# SCCV FP CHAUNY-TERGNIER

PROJET DE CONSTRUCTION D'UNE PLATEFORME  
LOGISTIQUE AVEC SES BUREAUX

## DOSSIER DE DEMANDE DE PERMIS DE CONSTRUIRE

N°	Intitulé du plan	DESSINE PAR :	ARO
An.04	VOLET DE SECURITE	DATE :	Septembre 2023
		ECHELLE :

Schéma Implantation des parois coupe feu – 25/09/2024

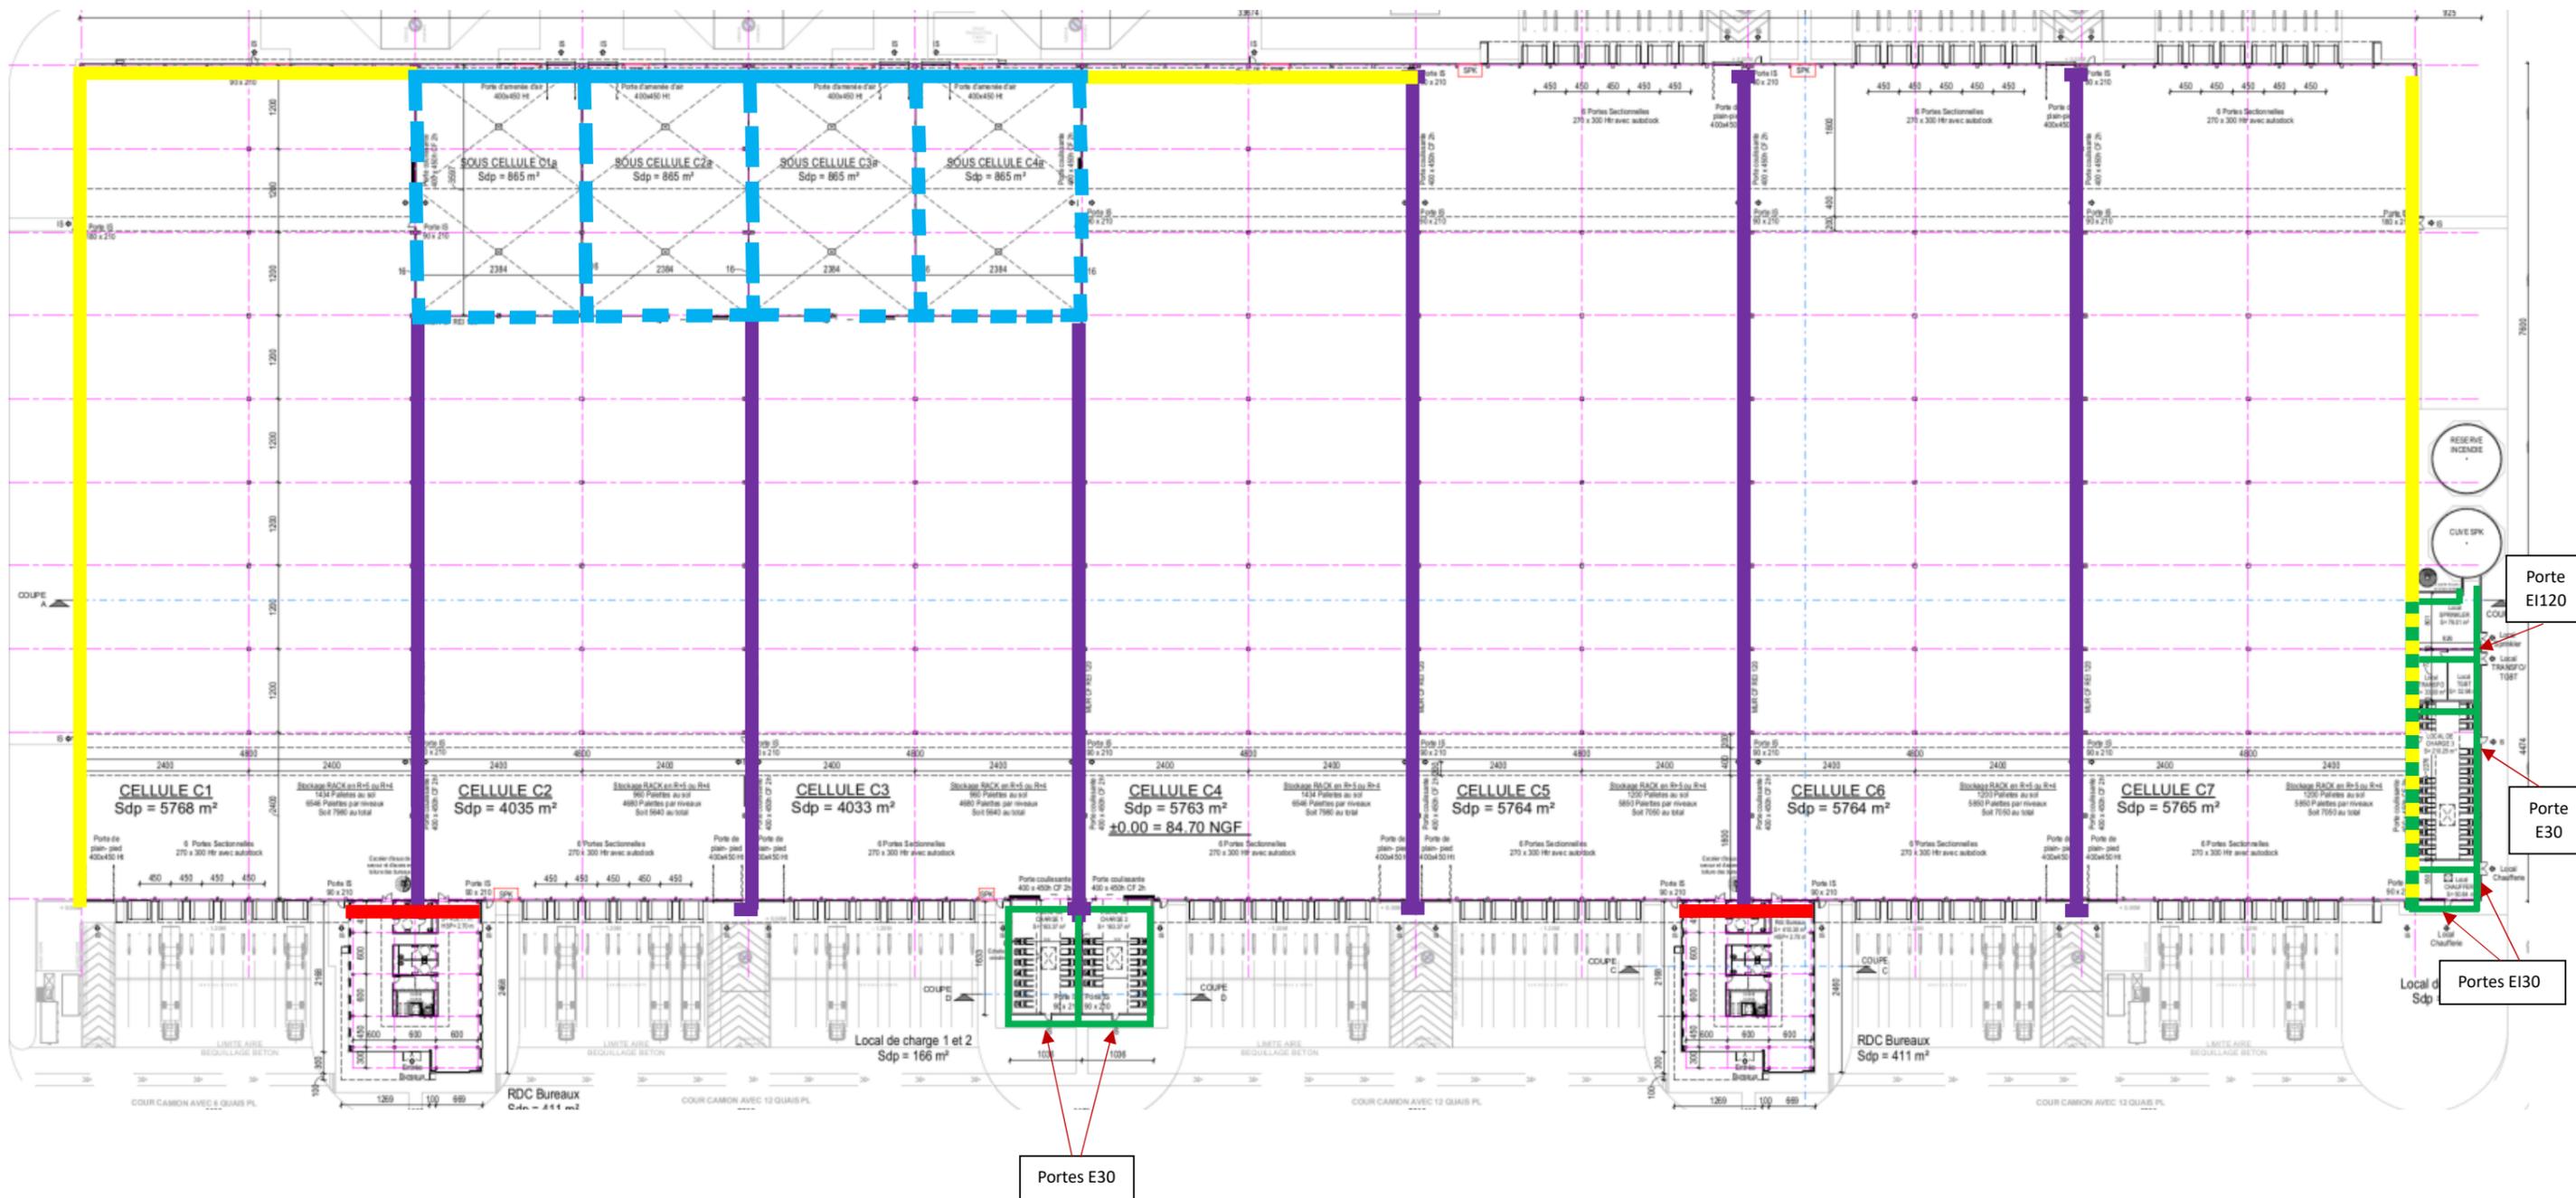
DATE	Dess.	MODIFICATIONS		DATE	Dess.	MODIFICATIONS
A	25/09/24		Mur REI 180 en cellule	I			
B				J			
C				K			
D				L			
E				M			
F				N			
G				O			
H				P

-  Paroi REI180 dépassant d'1m en couverture au droit du franchissement, compris retour 50cm de part et d'autre du mur en façade des quais (compris porte et vitrages)
